柏崎刈羽原子力発電所5号炉 審査資料	
資料番号	KK5PLM-07 改1
提出年月日	2019年8月8日

柏崎刈羽原子力発電所5号炉
審査会合における指摘事項の回答
(耐震安全性評価)

柏崎刈羽原子力発電所5号炉 審査会合における指摘事項の回答一覧表

17-10 流れ加速型腐食

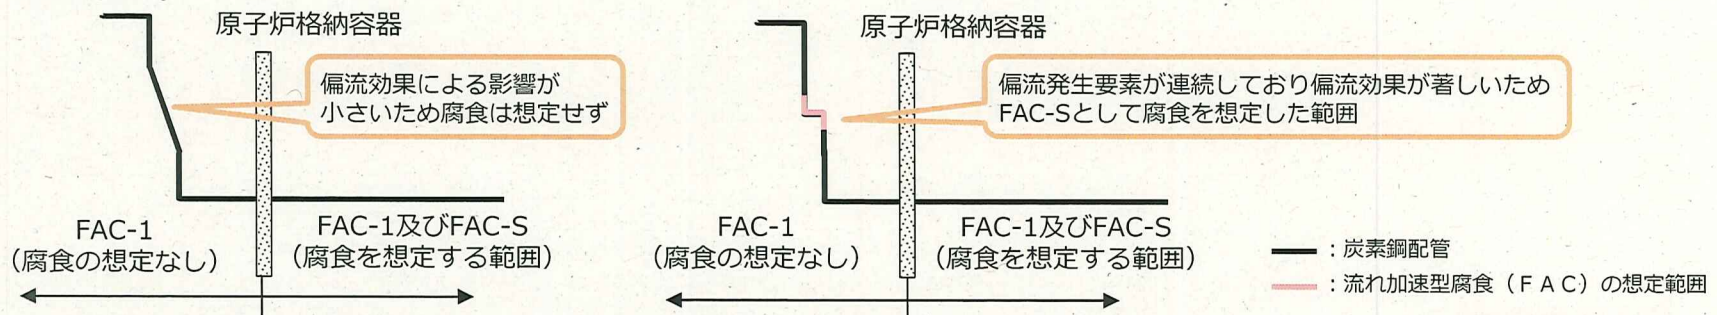
No.	指摘事項	回答
17-10 耐震安全性評価 (2019年6月20日 第17回審査会合)	・流れ加速型腐食 炭素鋼配管の流れ加速型腐食について、原子炉格納容器内の配管選定の考え方が、過去のPLMの考え方（2F-4等）と異なっているように見受けられるので、評価対象の選定の考え方から整理して説明すること。	P.2

○流れ加速型腐食（FAC）における評価対象ラインの抽出方法

- 冷温停止の維持に必要な機器のうち、流れ加速型腐食（FAC）の想定される炭素鋼配管について、「発電用原子力設備規格 配管減肉管理に関する技術規格（JSME S NH1-2006）」に基づき評価対象ラインを抽出する。
- 具体的には、流れ加速型腐食（FAC）発生の可能性が小さいとされているFAC-1管理範囲以外の箇所を含むラインを評価対象ラインとして選定した。

- ただし、過去の耐震安全性評価においては、配管形状により流れ加速型腐食（FAC）発生の可能性が小さいとされる管理ランクFAC-1の範囲においても、流れ加速型腐食（FAC）を想定して耐震安全性評価を実施した例もある。なお、今回の耐震安全性評価では当該解析条件は設定していない。
